Rif. Oggetto: “[ID_VIP: 7839] SANTERAMO IN COLLE (BA) – MATERA (MT): *Progetto di un impianto agrovoltaiico (CO₂) ^2 di potenza pari a 11,66 MW e relative opere di connessione, da realizzarsi in Basilicata e in Puglia, nei territori di Matera (MT) e Santeramo in Colle (BA).*
Procedimento ai sensi dell’art. 23 del D.lgs. n. 152/2006 - VIA
Proponente: ASP Viglione S.r.l. Parere”

Riscontro al parere ricevuto dal MiC il giorno 21/12/2023 Numero Prot. 0029208 – P.

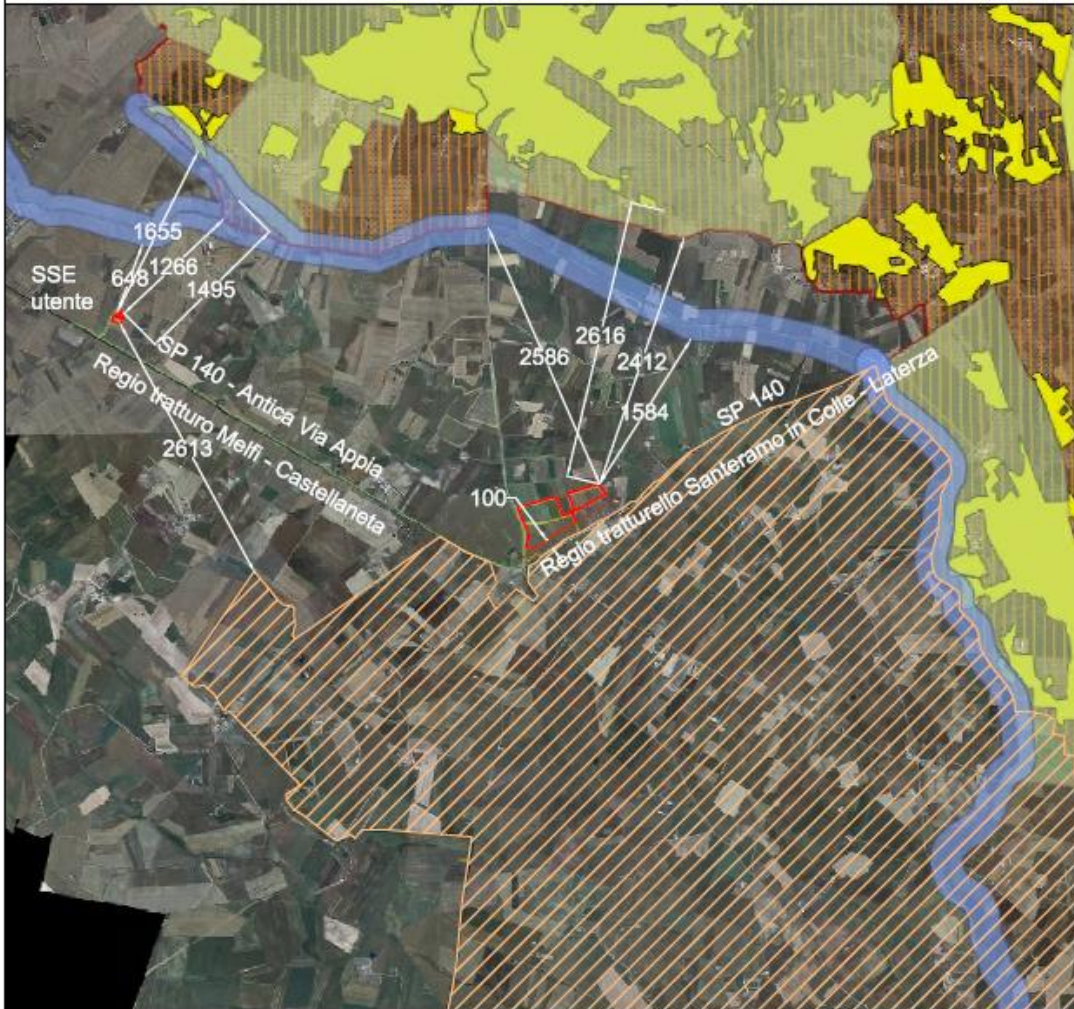
Il buffer stabilito dalla normativa del PPTR Puglia, che circonda la Masseria Viglione, è interessato esclusivamente dalla Pomoteca, e tutta la fascia del tratturo mantiene l'aspetto di area alberata, anzi, come già descritto, i frutteti presenti verranno ulteriormente valorizzati. Anche per tale realizzazione a scopo pubblico e ad esclusivo carico del proponente, qualora fosse ritenuta in qualche modo di impedimento all'approvazione del progetto agrivoltaico presentato, il proponente si rende fin da ora disponibile ad eliminarla dal progetto in parola.

In definitiva, le opere impiantistiche relative al progetto agrivoltaico in esame (installazione dei moduli e relative strutture e aree a destinazione agricola) sono tutte esterne all'area di rispetto delle componenti culturali e insediative (art 143, comma 1, lett. e, del Codice).

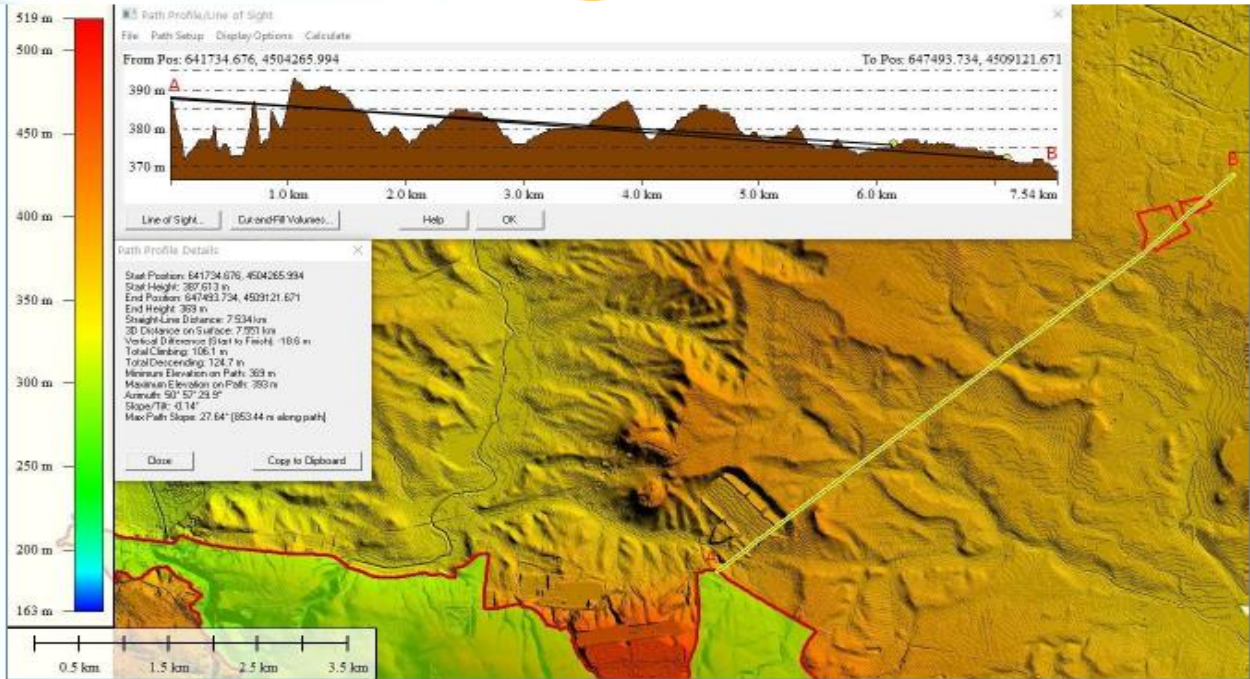
Riscontro Punto 4: *Il progetto è nel buffer delle Chiese Rupestri del Materano (Sito Unesco).*

L'impianto agrivoltaico in oggetto dista dal sito storico delle Chiese Rupestri del Materano più di 9 km e ad oltre 8,6 km dal perimetro del Parco delle chiese rupestri. La distanza di 6,7 km, che in realtà è di 7 km, alla quale fa riferimento il MiC è la distanza tra il margine del Parco Archeologico Storico Naturale delle Chiese Rupestri del Materano e l'impianto agrivoltaico. Nella documentazione prodotta dal proponente esiste un'analisi di intervisibilità rispetto al margine del Parco (7 km). Lo studio presentato (A16.4.30_IntervisibilitàViglione) conferma quanto espresso anche dai modelli di elevazione digitali prodotti: l'impianto non risulta visibile dal punto di interesse a causa dell'orografia del sito che ostacola la visuale e della lontananza dal sito e conseguentemente questo implica che non vi è neanche cumulo visivo tra impianto agrivoltaico ed il sito Unesco.
